Projekt Brenner-Nordzulauf im gemeinsamen Planungsraum Trassenauswahlverfahren mit Öffentlichkeitsbeteiligung

PROTOKOLL

Thema:	20. Sitzung des Gemeindeforums Süd 1
Datum und Uhrzeit:	24.06.2020, 18:30-20:30 Uhr
Ort:	FH Kufstein, Gemeinde Kufstein
TeilnehmerInnen (ohne Titel)	Andreas Ehrenstrasser (Langkampfen) Georg Juffinger (Langkampfen) Georg Anker (Langkampfen) Josef Ritzer (Ebbs) Hubert Leitner (Ebbs) Josef Hörl (Ebbs) Martin Krumschnabel (Kufstein) Josef Wagner (Kufstein) Manuel Gotthalseder (DB Netz AG) Sven Madlung (DB Netz AG) Lisa Eberle (DB Netz AG) Peter Hofer (ÖBB Infra) Peter Kölbach (ÖBB Infra) Alexander Buchner (IPBN) Sabine Volgger (clavis) Carina Röder (clavis)

Bereich Übergang Los Kundl/Radfeld-Schaftenau - GPR

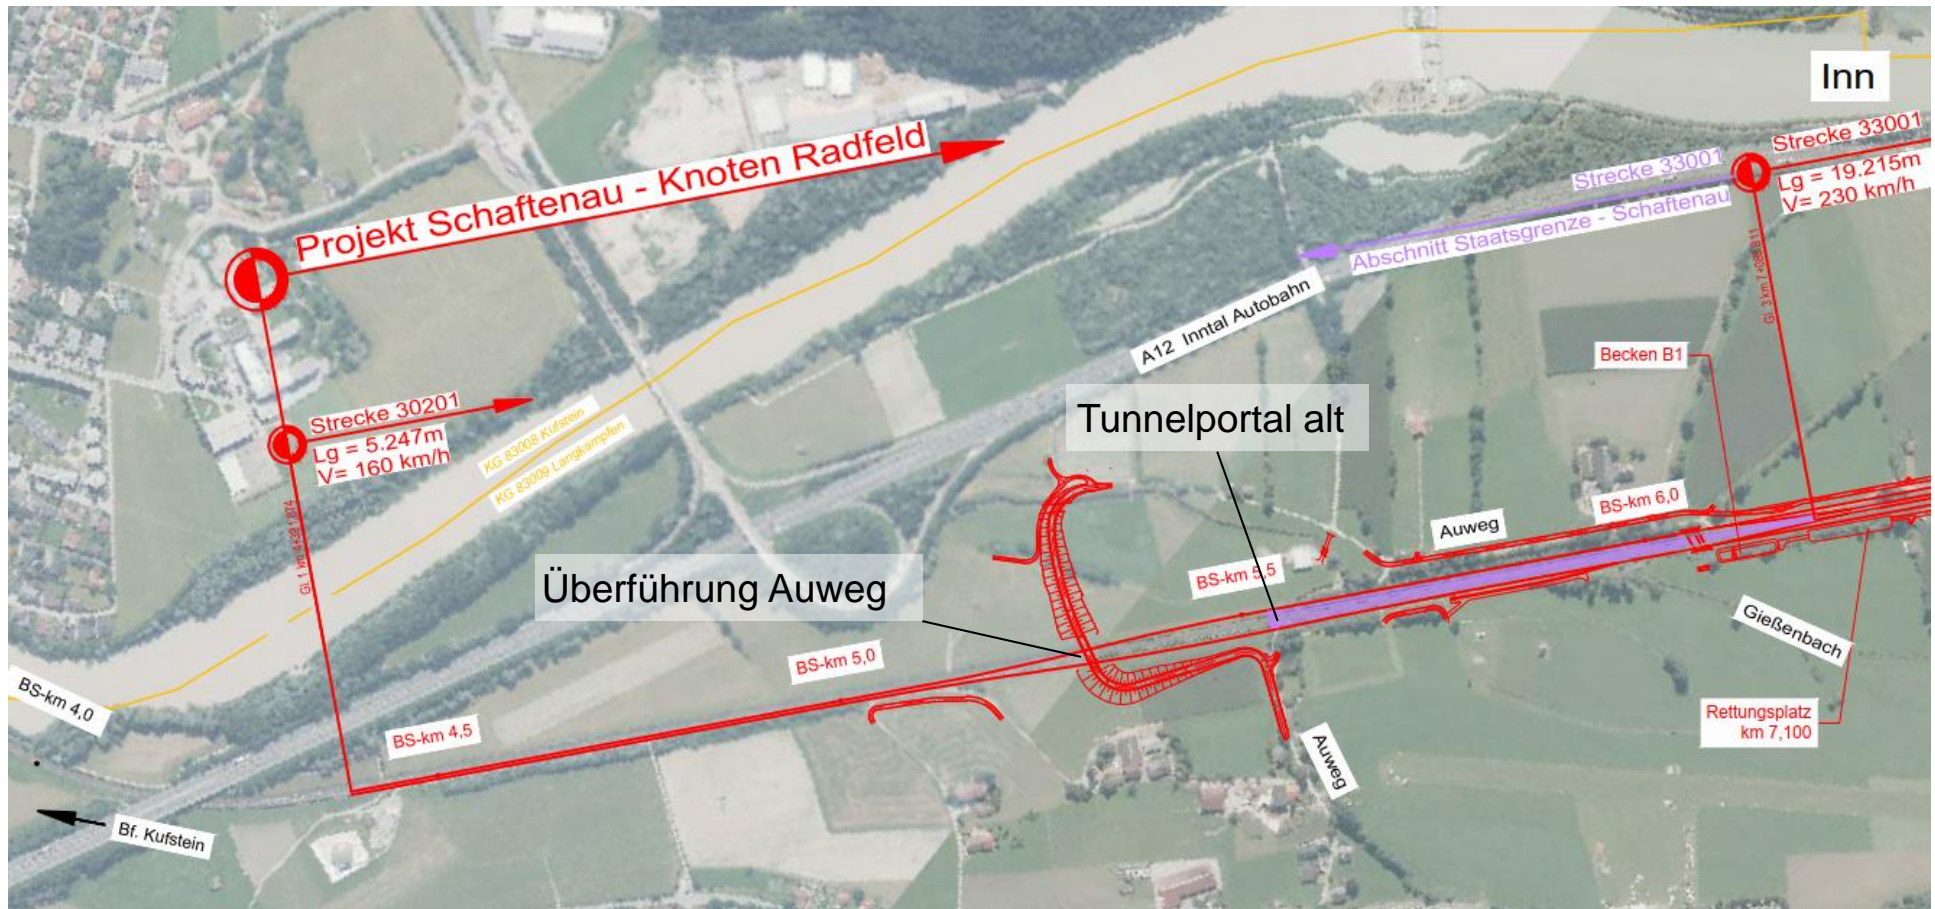
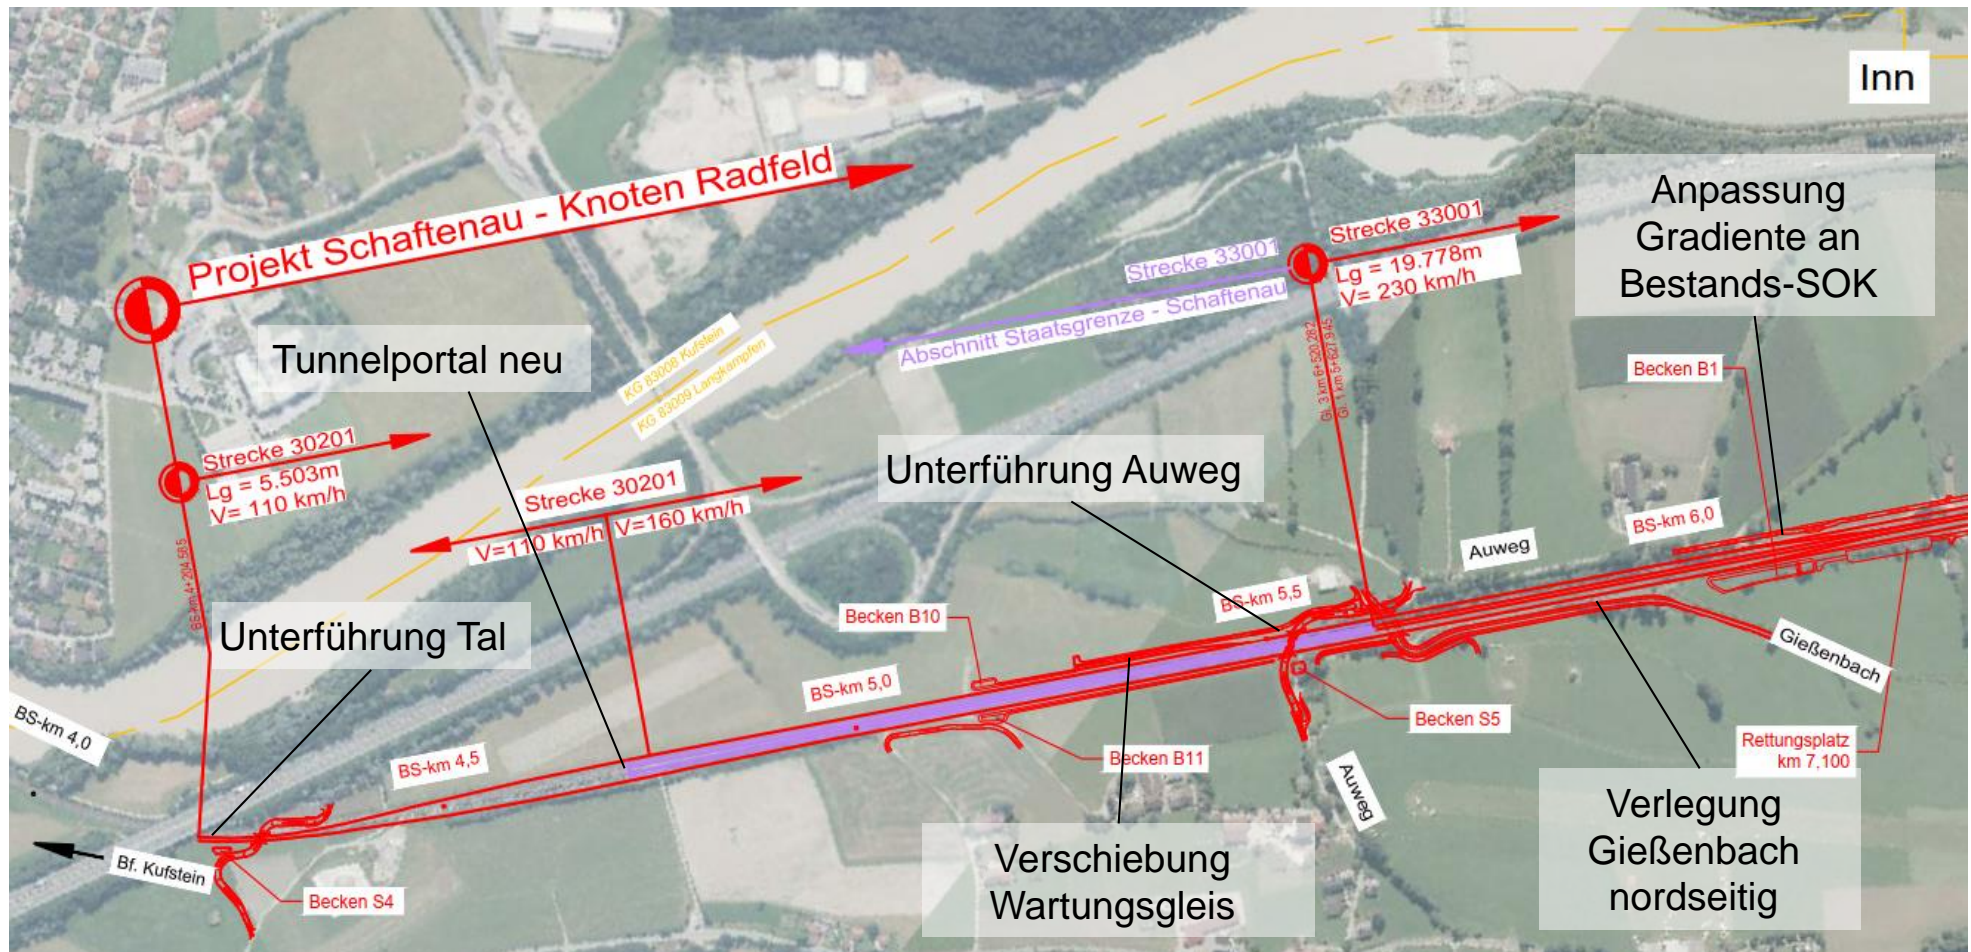
Was ist mit der kurzen Verknüpfung, welche seitens der BI Langkampfen (Kampf dem Lärm) gefordert wurde? Warum ist diese Variante nicht umsetzbar? Warum wurde nichts vorgelegt?

In Stans gibt es eine kürzere Variante als in Langkampfen. Warum ist dies in Stans möglich, jedoch nicht in Langkampfen?

Wie können vier Gleise leiser sein als zwei?

Lärm geht den Weg des geringsten Widerstandes. Lärm kann man nicht einsperren. In Stans gibt es heute noch Probleme. Auch bei der Autobahn wurde gesagt, dass der Lärm absorbiert wird, dies passiert jedoch nicht.

- Die Projektleitung gibt an, dass er dazu leider keine Aussagen treffen kann, da diese den Abschnitt Radfeld-Schafftenau betrifft. Beim Informationsabend in der Gemeinde Langkampfen am 6. Juli 2020 sind auch die Kollegen vom Nachbarplanungslos anwesend, am besten ist es, die Frage direkt dort zu klären.

- Die Projektleitung antwortet, dass die damaligen Ausführungen in Stans heute nicht mehr genehmigungsfähig wären.

- Die Projektleitung bestätigt, dass der Lärm weniger wird, obwohl zwei neue Gleise dazukommen. Dies ist im Wesentlichen durch die neue Anlagenkonfiguration mit

einem hohen Anteil an Güterzügen auf der mittig liegenden NBS und den geplanten Lärmschutzmaßnahmen begründet.

- Die Projektleitung bestätigt, dass östlich der Wanne auf der Nordseite des südlichen Gleises eine zusätzliche Lärmschutzwand vorgesehen ist. Zudem werden die Wannenzwände ca. 1,5 bis zwei Meter über Schienenniveau gezogen. Diese werden beidseitig mit hochabsorbierendem Schallschutz ausgestattet. Das Gesamtpaket aller Maßnahmen führt zu einer Verbesserung der Lärmsituation bezogen auf den derzeitigen Ist-Zustand.

- Die Projektleitung antwortet, dass auch in Stans für den überwiegenden Teil der Bevölkerung eine Verbesserung der Lärmsituation eingetreten ist.
